改善箇所説明図

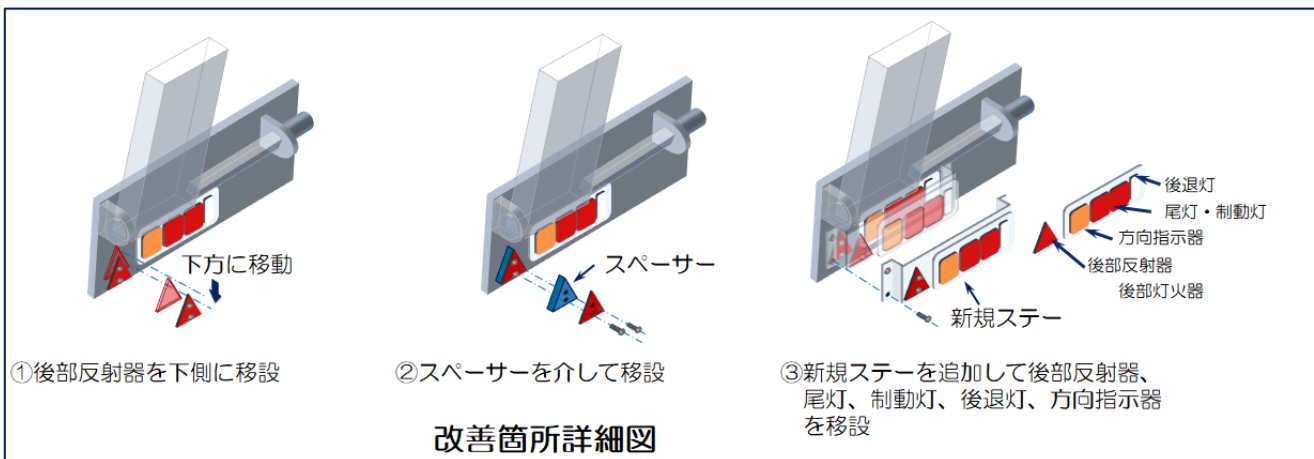
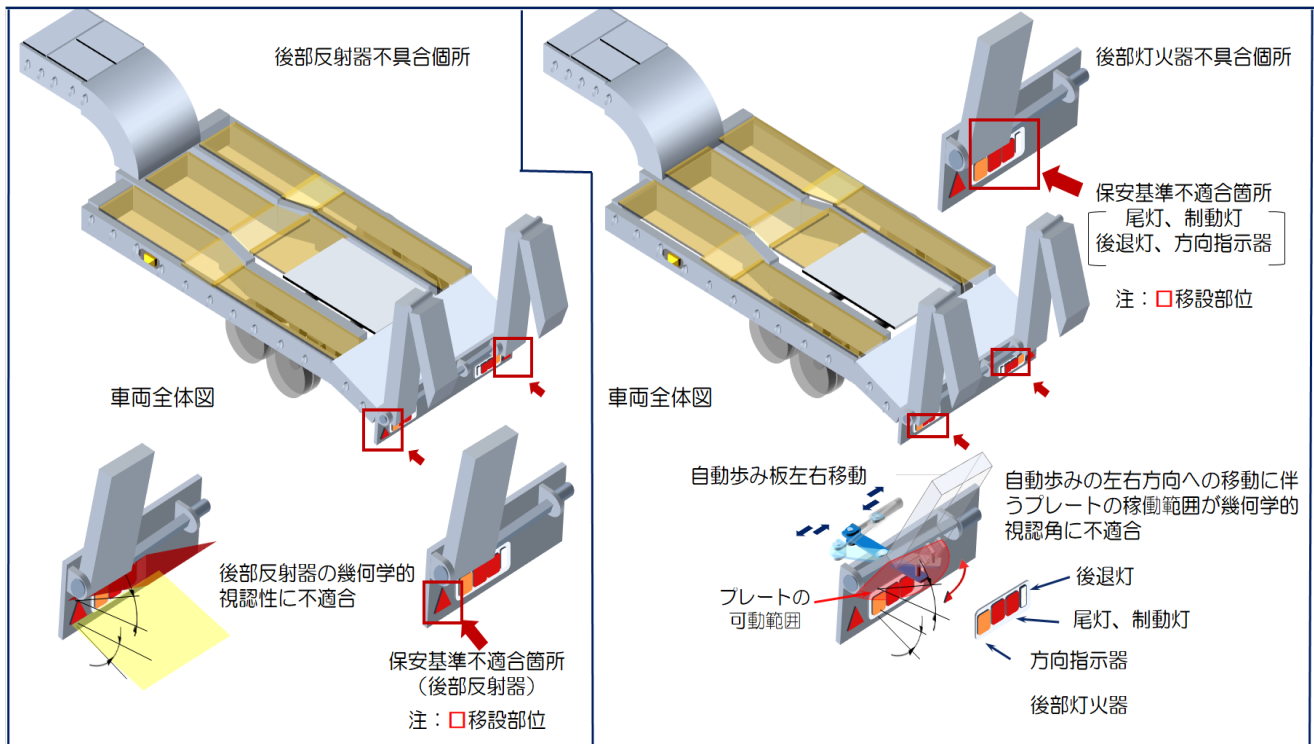
セミトレーラの後部灯火器(尾灯、制動灯、後退灯、方向指示器)および後部反射器において、設計検討が不十分なため、後部灯火器および後部反射器の幾何学的視認性が保安基準に適合しないおそれがある。

全車両、灯火器および反射器の幾何学的視認性が保安基準に適合しているかどうか点検を行い、保安基準に適合しない灯火器および反射器については、適切な位置に移設する。また、一部の車両においてはスパース、あるいは新規ステーを取り付け、適切な位置へ移設する。
